**Всемирный форум для согласования правил
в области транспортных средств**

Рабочая группа по вопросам шума и шин

**Шины: Правила № 117 ООН (сопротивление шин качению,
шум, издаваемый шинами при качении, и их сцепление
на мокрой поверхности)**

Предложение по дополнению 16 к поправкам серии 02 к Правилам № 117 ООН

Рис. 1

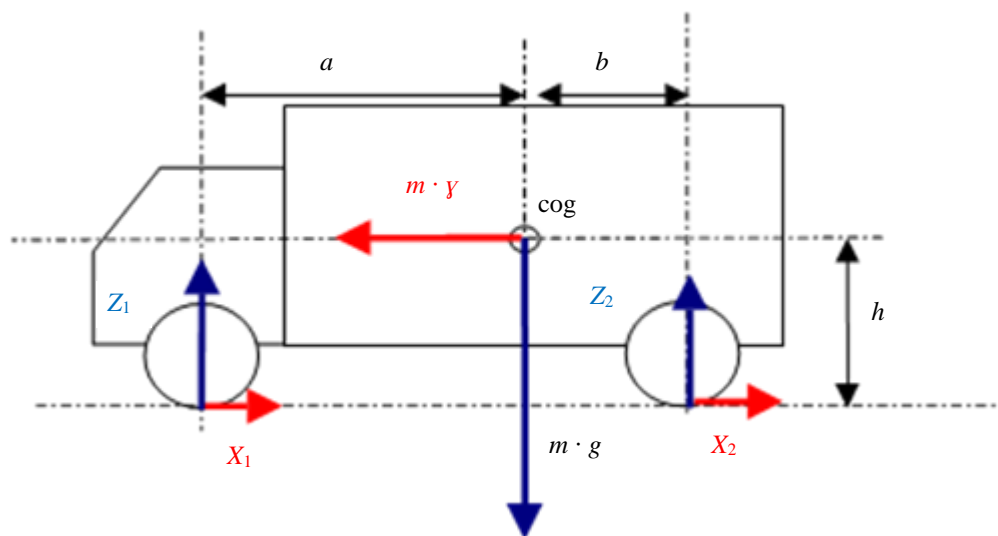
- «2.2.2.7.5 Расчет относительного коэффициента сцепления с мокрым дорожным покрытием

Коэффициент сцепления с мокрым дорожным покрытием представляет собой относительную характеристику потенциальной шины по сравнению с эталонной шиной. Способ его расчета зависит от конфигурации испытания согласно пункту 2.2.2.2 настоящего приложения. Коэффициент сцепления шины с мокрым дорожным покрытием, G , рассчитывают в соответствии с таблицей 7:

Конфигурация C1: потенциальные шины на обеих осях	$G = f \cdot \frac{BFC(T)}{BFC(R)}$
Конфигурация C2: потенциальные шины на передней оси и эталонные шины на задней оси	$G = f \cdot \frac{BFC(T) \cdot [a + b + h \cdot BFC(R)] - a \cdot BFC(R)}{BFC(R) \cdot [b + h \cdot BFC(T)]}$
Конфигурация C3: эталонные шины на передней оси и потенциальные шины на задней оси	$G = f \cdot \frac{BFC(T) \cdot [-a - b + h \cdot BFC(R)] + b \cdot BFC(R)}{BFC(R) \cdot [-a + h \cdot BFC(T)]}$

где (см. также рис. 1):

f : поправочный коэффициент, значение которого зависит от используемой СЭИШ;

cog : центр тяжести груженого транспортного средства;

m : масса (в кг) груженого транспортного средства;

- a : горизонтальное расстояние между передней осью и центром тяжести грузового транспортного средства (м);
- b : горизонтальное расстояние между задней осью и центром тяжести грузового транспортного средства;
- h : вертикальное расстояние от поверхности земли до центра тяжести грузового транспортного средства (м).
- Примечание:* когда значение h точно не известно, применяют следующие значения, соответствующие наихудшему сценарию: 1,2 для конфигурации С2 и 1,5 для конфигурации С3.
- γ : ускорение грузового транспортного средства (м/с^2);
- g : ускорение свободного падения (м/с^2);
- X_1 : продольная (по направлению оси X) реакция передней шины на дороге;
- X_2 : продольная (по направлению оси X) реакция задней шины на дороге;
- Z_1 : перпендикулярная (по направлению оси Z) реакция передней шины на дороге;
- Z_2 : перпендикулярная (по направлению оси Z) реакция задней шины на дороге.
